2017년도 문화재위원회

**제13차 건축문화재분과위원회 회의록**

- ▣ 회의일시 : 2017. 11. 16(목), 14:00 ~ 18:00
- ▣ 장 소 : 국립고궁박물관 회의실
- ▣ 출석위원 : 김지민, 이정수, 이찬희, 이호열, 임영애,  
전봉희, 주상희, 천득염 (이상 8명)
- ▣ 심의내용 및 의결사항 : 이하 자료와 같음

15. 보물 제1746호 “논산 노강서원 강당” 주변 건축행위 등에 관한 허용기준

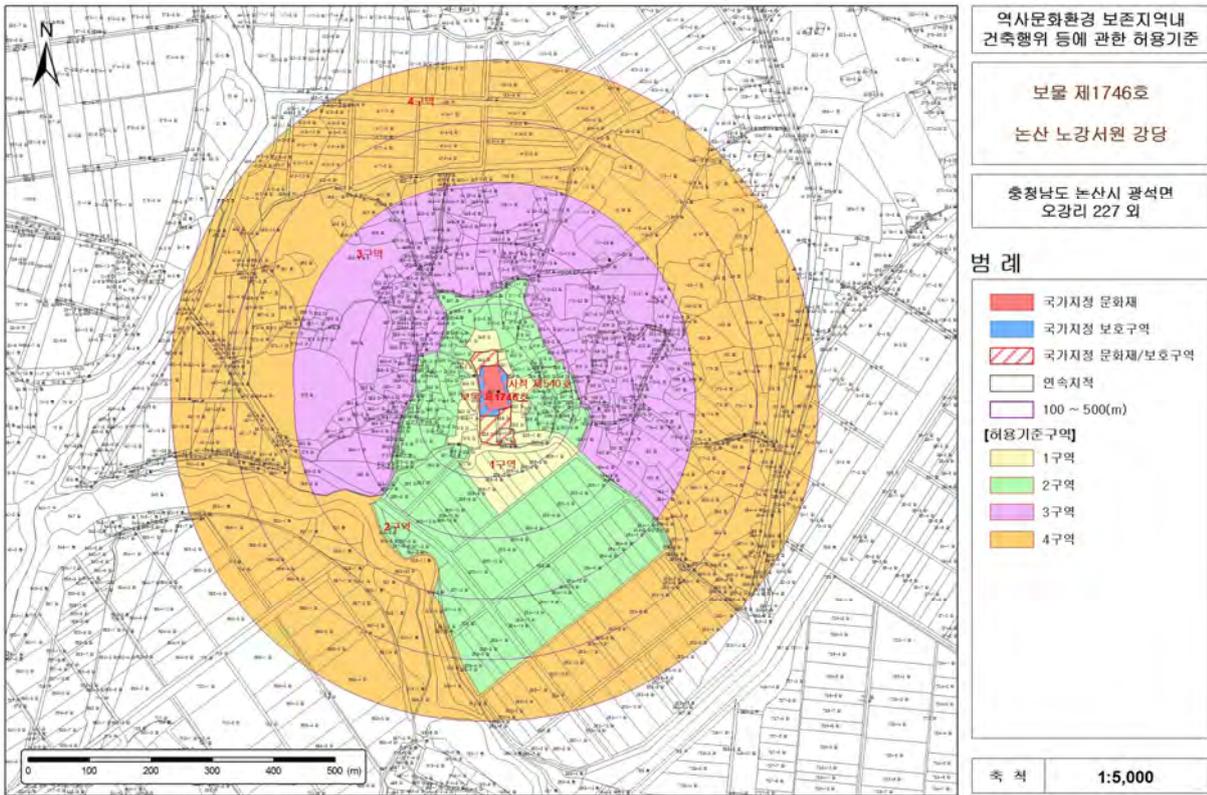
- 현행 허용기준상 원지형보존지역으로 설정된 1구역을 개별심의지역으로 변경
